RELAZIONE COMPARATIVA TRA LO STUDIO DI FATTIBILITA'/DEFINITIVO E IL PROGETTO ESECUTIVO

La presente relazione nasce dalla richiesta presentata dalla Soprintendenza Archeologica e Paesaggio AL-AT-CN in sede di 2° conferenza dei servizi in data 04/02/25. Il verbale cita:

1) Impianto di depurazione Loc.Cimitero

2) Impianto di depurazione Loc. Valpone

E-G.02a - Planimetria impianto Loc.Cimitero - stato di progetto

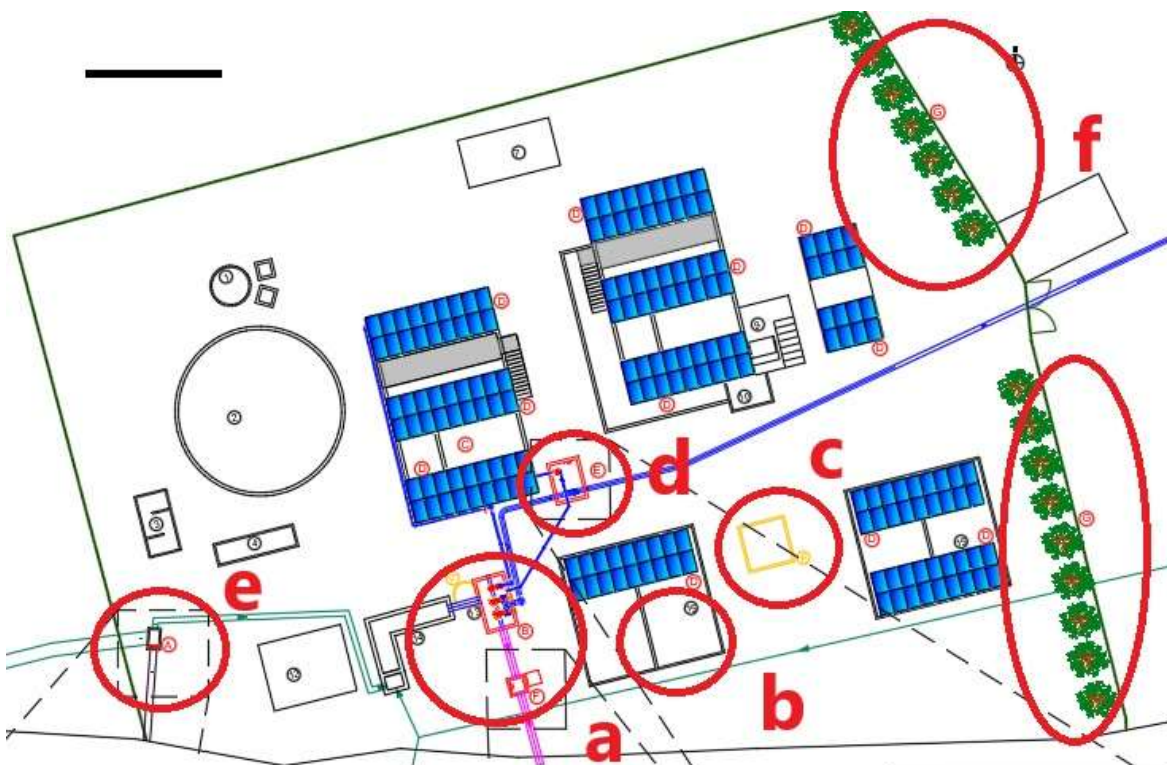
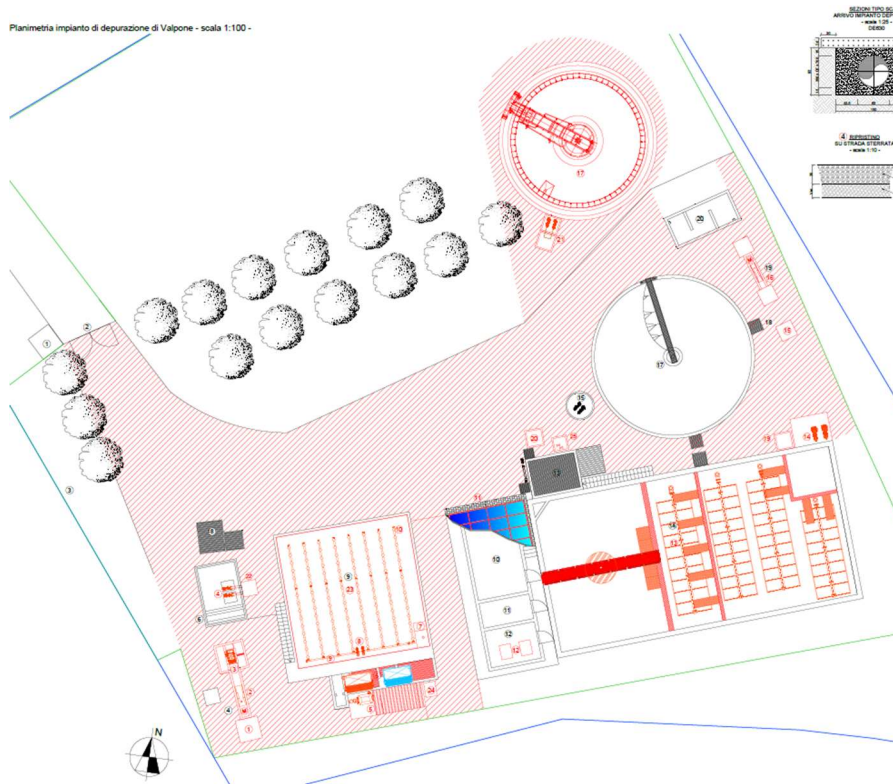
- a) Dovuta a prescrizione di provincia e ARPA che richiede di prevedere vasche per la laminazione della portata in eccesso in arrivo all'impianto. È stato necessario installare una pompa dedicata al sollevamento della portata da laminare, quindi è stato necessario realizzare una nuova stazione di sollevamento in quanto quella esistente risulta troppo piccola. E' stato inoltre previsto unico bypass impianto a servizio della nuova stazione di sollevamento a valle della grigliatura grossolana e a valle del canale venturi per la misura della portata come prescrive ARPA e provincia.

- b) Fila di pannelli fotovoltaici tolti in quanto ricadevano nel vincolo della fascia di 10m dalle aste fluviali.
- c) Necessaria demolizione del pozzo esistente (di futura dismissione) in quanto elevandosi dal piano campagna avrebbe prodotto ombra sui pannelli fotovoltaici penalizzandone il rendimento.

- d) Dovuta a prescrizione di provincia e ARPA che richiede di prevedere vasche per la laminazione della portata in eccesso in arrivo all'impianto. Viene richiesto inoltre di misurare, sia la porta che la vasca di laminazione restituisce al sollevamento, sia la portata sollevata all'impianto di depurazione di Valpone.

- e) Dovuta a prescrizione di provincia e ARPA che richiede di eliminare gli sfioratori a monte dell'impianto di depurazione, al fine di grigliare e quantificare tutta la portata in arrivo all'impianto. Al fine di tutelare la fognatura a monte, è stato previsto il rialzo della soglia di sfioro, lasciando tuttavia lo spazio per lo sfioro di emergenza in caso di eventi meteorici estremi. È stato inoltre (come da prescrizione), il pozzetto per il campionamento a valle dell'unico futuro sfioratore in impianto.

- f) Come da prescrizione della Soprintendenza è stata prevista una barriera verde composta da piante di noccioli, lungo il perimetro che confina con Via Mondo Bracco da realizzarsi a lavorazioni ultimate.

3_16_Planimetria sistemazione area_r00

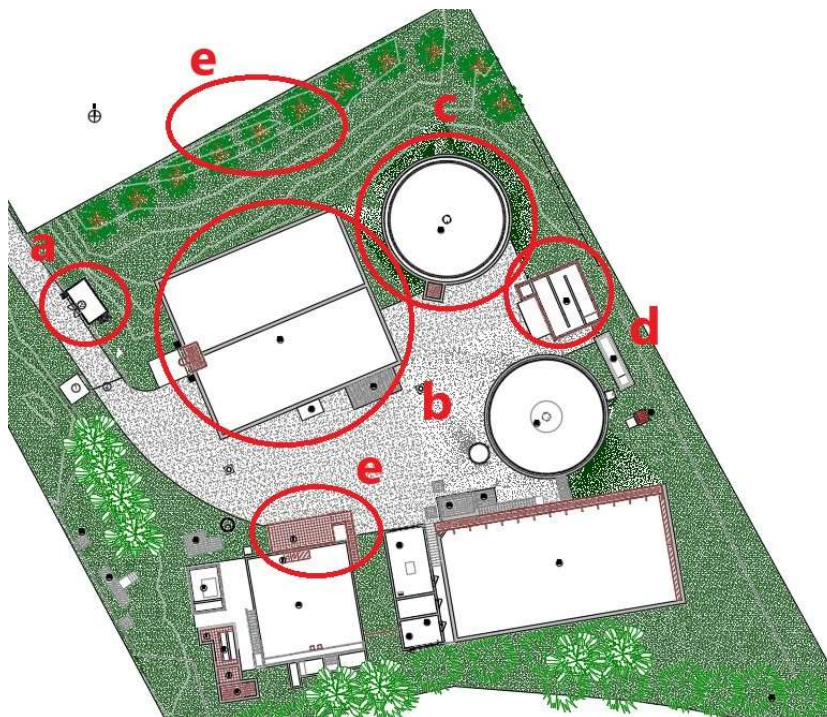
- a. Cabina di Media Tensione necessaria poichè la richiesta di fornitura elettrica in progetto è superiore a quella che può essere garantita in bassa tensione.

- b. Vasca di digestione aerobica dei fanghi prescritta nella prima Conferenza dei servizi e recepita già in sede di Variante al progetto definitivo.
- c. Raddoppio della sedimentazione secondaria necessaria, già recepita in sede di Variante al progetto definitivo.

- d. Ampliamento della disinfezione prescritta nella prima Conferenza dei servizi e recepita già in sede di Variante al progetto definitivo.
- e. Come da prescrizione della Soprintendenza è stata prevista una barriera verde composta da piante di noccioli, lungo il perimetro nord da realizzarsi a lavorazioni ultimate.

- f. È stata spostata la struttura di sostegno della grigliatura fine in quota, in quanto, nel layout previsto dal progetto definitivo risultava complesso agire sui macchinari e effettuare le rutinarie operazioni di vuotamento dei cassoni del grigliato.
